Oggetto: Autorizzazione Integrata Ambientale per la Centrale termoelettrica Edipower di Turbigo

Oggetto: CENTRALE di TURBIGO – Riqualificazione ambientale della centrale con trasformazione in ciclo combinato delle sezioni 2 e 4 – Decreto Ministero delle Attività Produttive n° 55/03/2005 del 19/12/2005 e Decreto Ministero dello Sviluppo Economico n° 55/09/2007 del 21/06/2007 – **Modifiche non sostanziali**

Ingegneria e Sviluppo	IMPIANTO : Plant : Centrale di TURBIGO				
	TITOLO : Title : CCGT 400MW FASE 2 MODIFICA NON SOSTANZIALE 01-07-2009				
FOGLIO Sheet 01	Segue FG. Foll. Sheet --	DI Of --	FORMATO Size --	DIS. N. Des. No --	SCALA : Scale :

**Relazione Tecnico-
Ambientale per la Verifica di
non Sostanzialità delle
Modifiche alla Fase II**

FIGURA 2.4
AREA DI CANTIERE E AREA DEMOLIZIONI

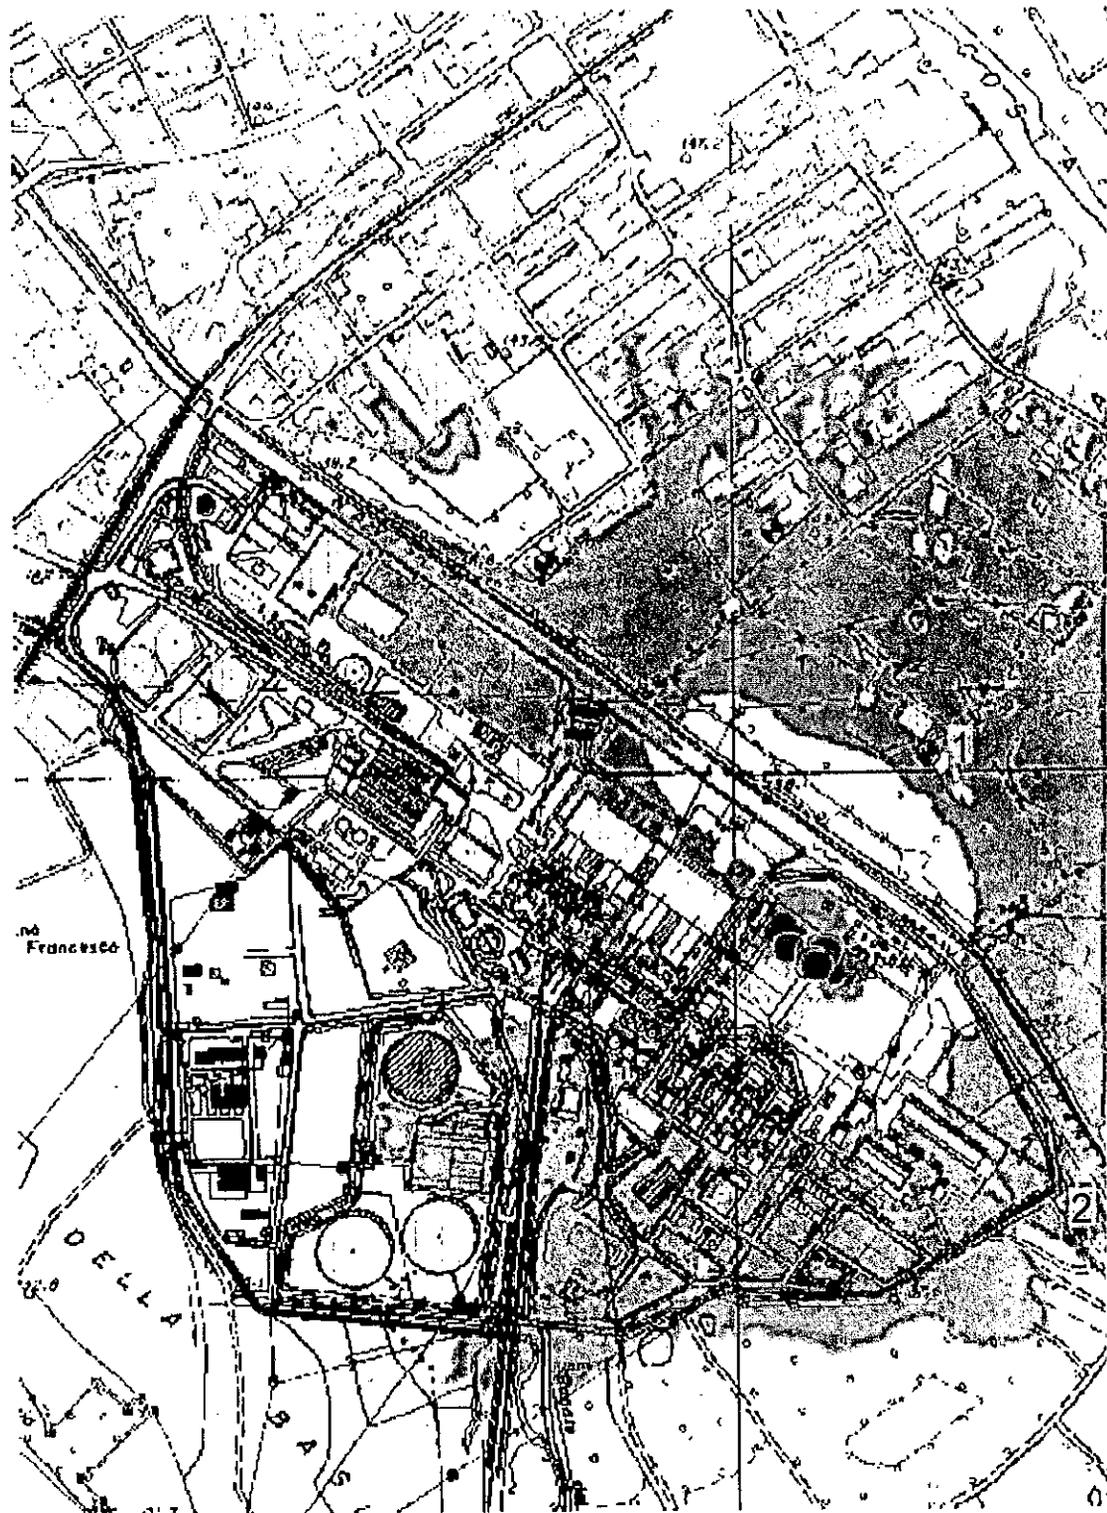
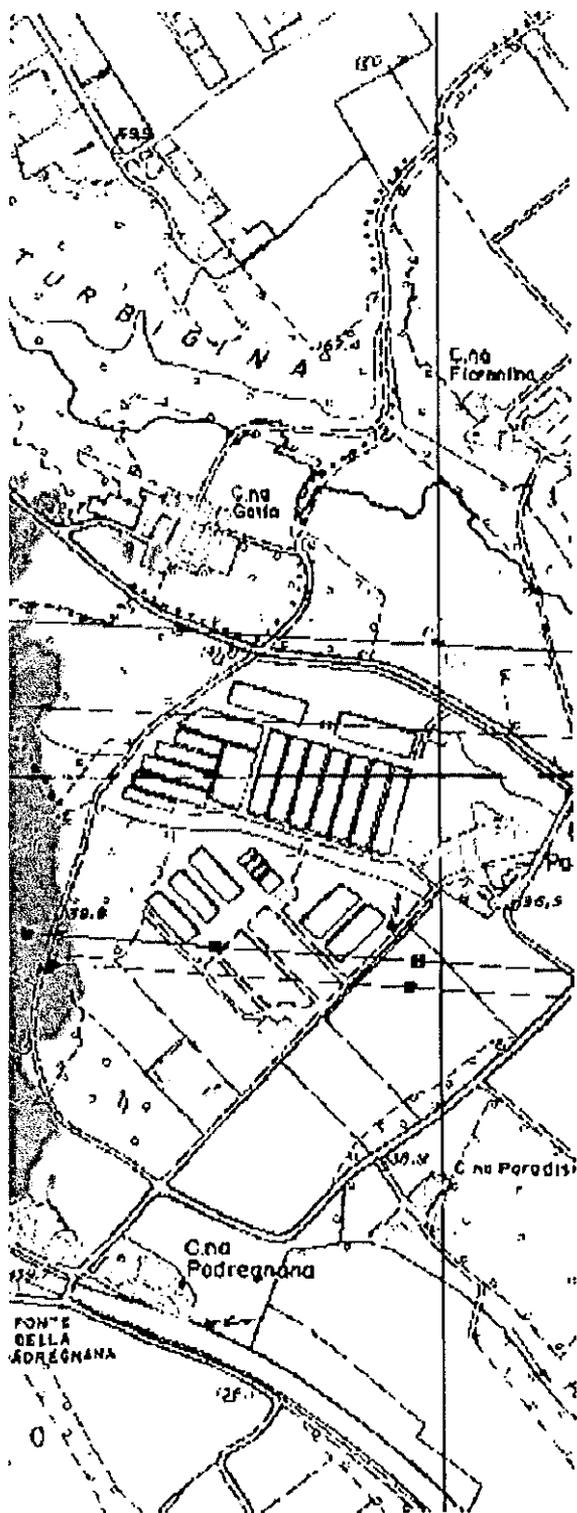
Le aree di cantiere che verranno utilizzate per la realizzazione del nuovo ciclo combinato sono riportate nella Figura 2.4.

Tali aree, già utilizzate per la realizzazione della Fase I del progetto, sono interne al perimetro di centrale e pari a circa 50,000 mq (Edipower, 2008).

FIGURA 2.5

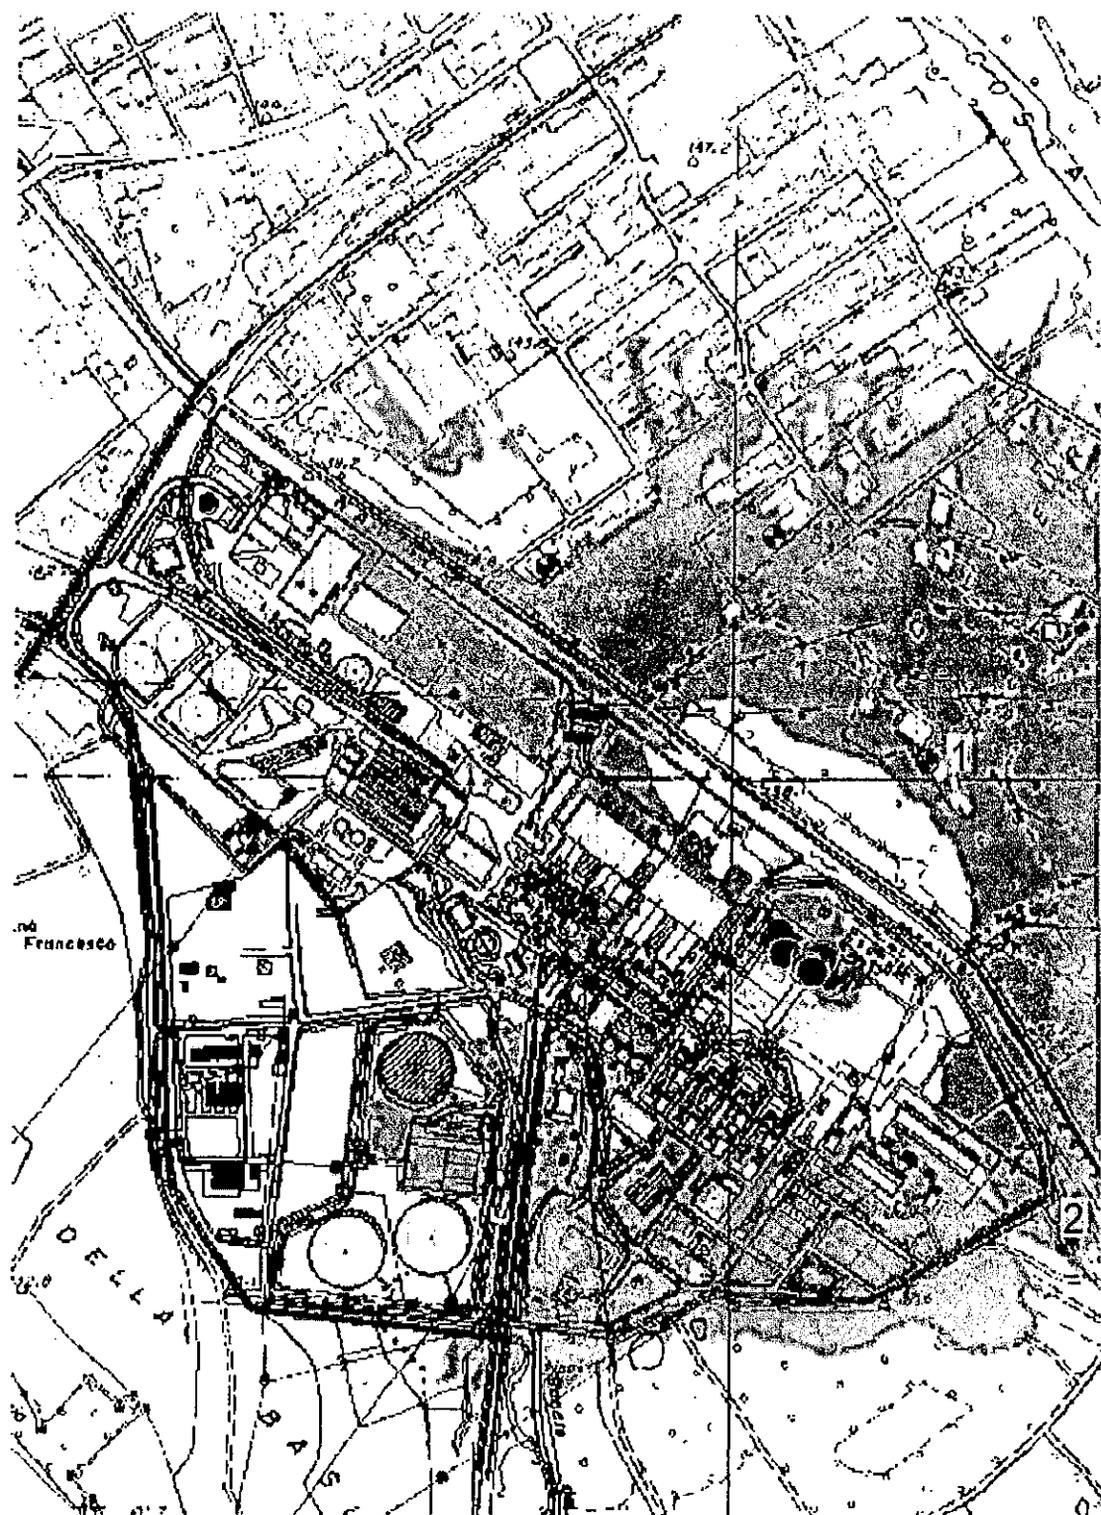
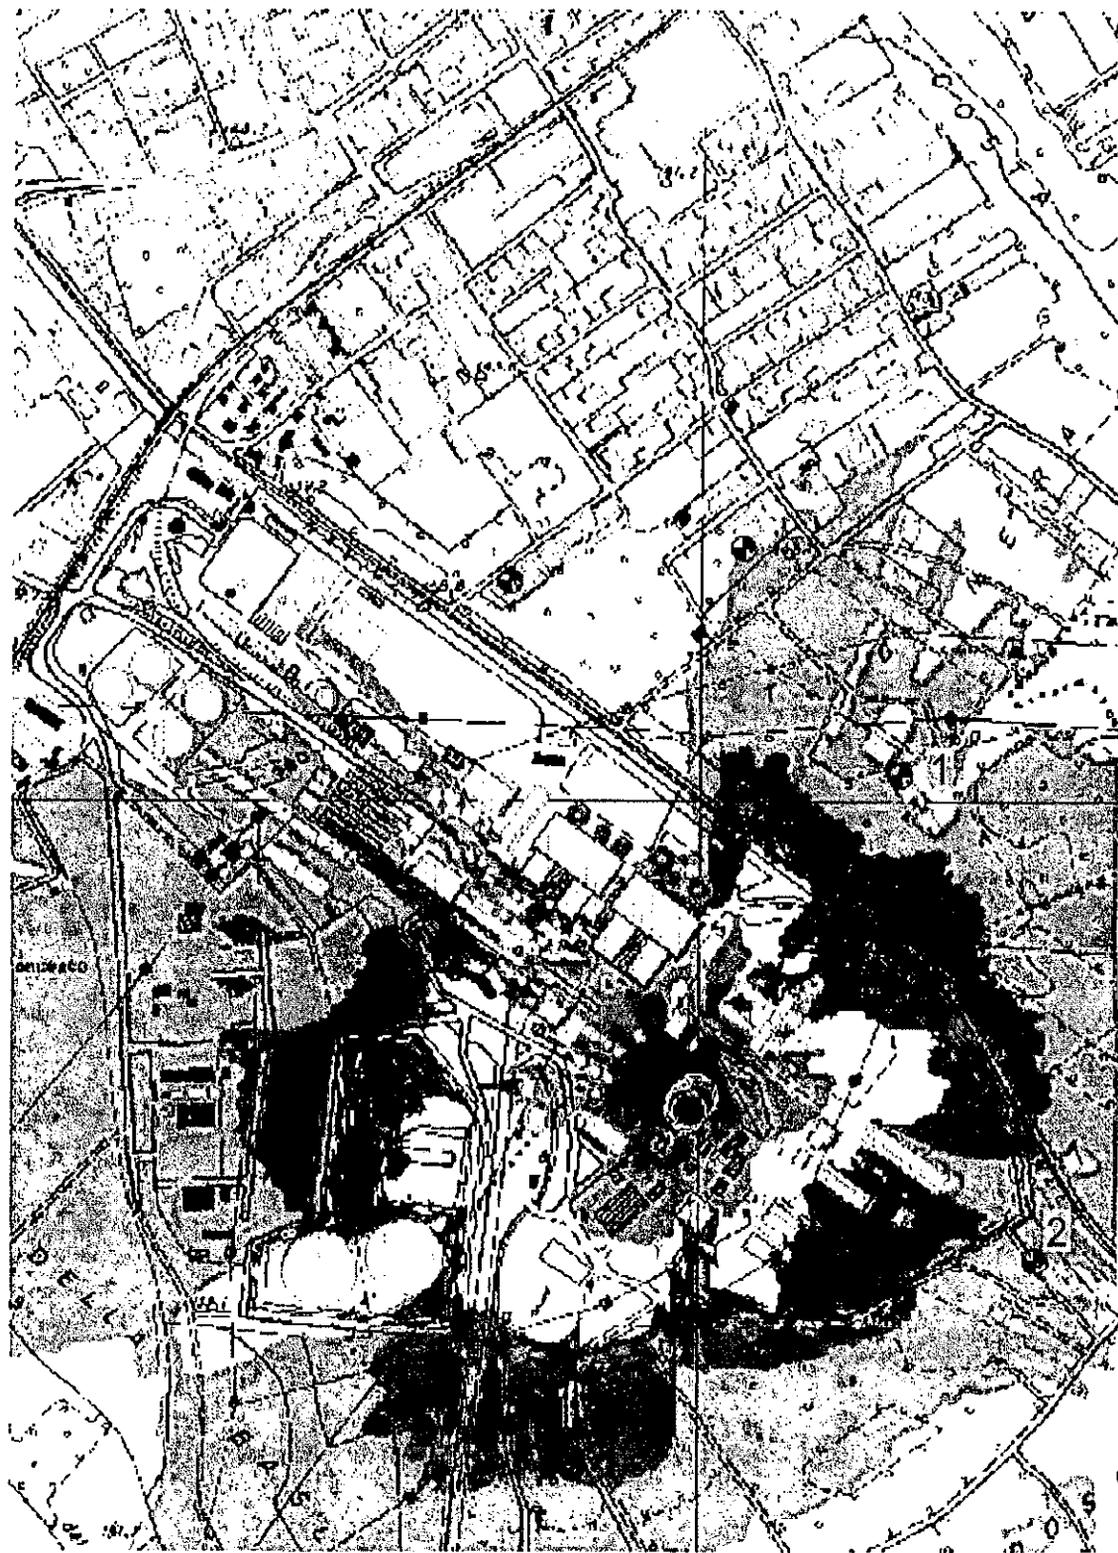
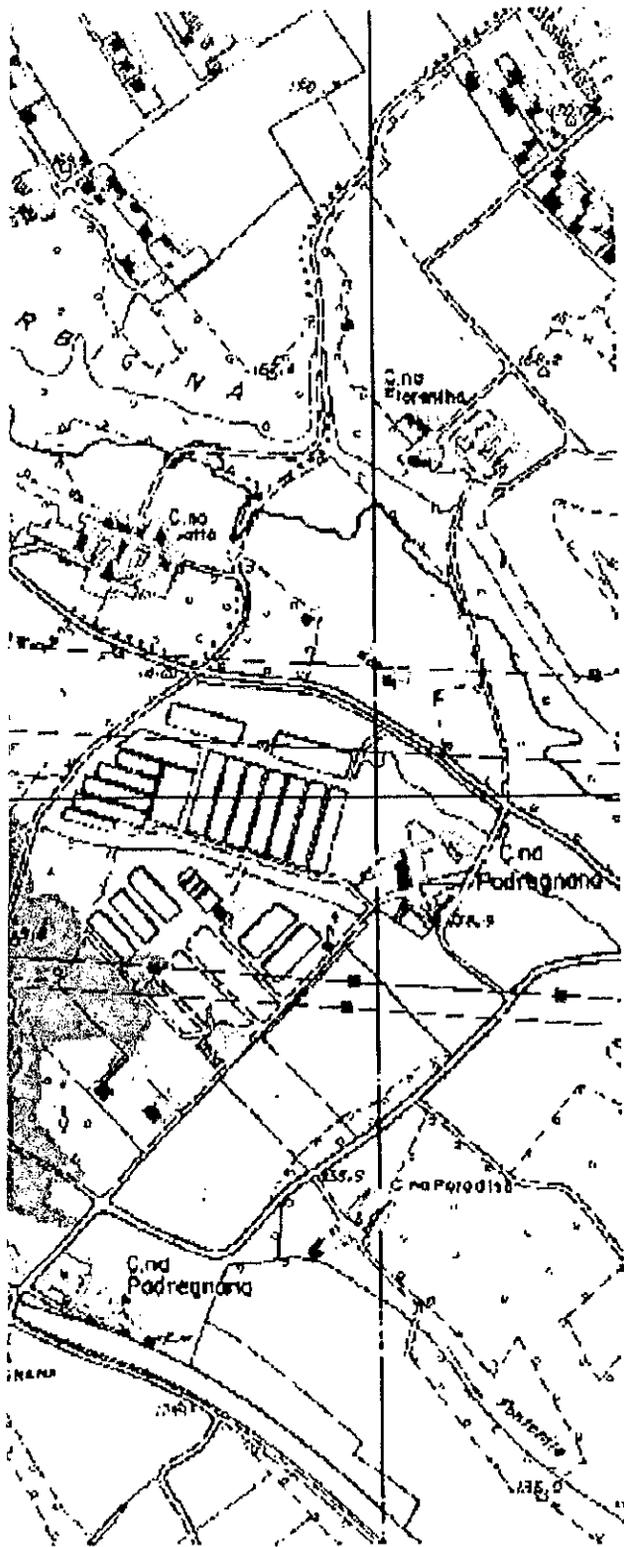
La nuova ubicazione del ciclo combinato nell'area ex-turbogas TG50 globalmente comporterà una **riduzione** dell'impatto acustico dell'impianto rispetto a quanto previsto dal progetto di *Fase II Autorizzata*.

Ricettori	CCGT Naviglio Grande <i>Fase II Autorizzata</i>	CCGT "area ex- turbogas" <i>Fase II Modificata</i>
1	42.1	36.4
2	36.2	36.2

Le mappe delle emissioni sonore della *Fase II Autorizzata* e della *Fase II Modificata* sono riportate rispettivamente nella Figura 2.5 e nella Figura 2.6; da esse è possibile valutare l'andamento del fronte sonoro generato dal ciclo combinato nelle due ipotesi di localizzazione.
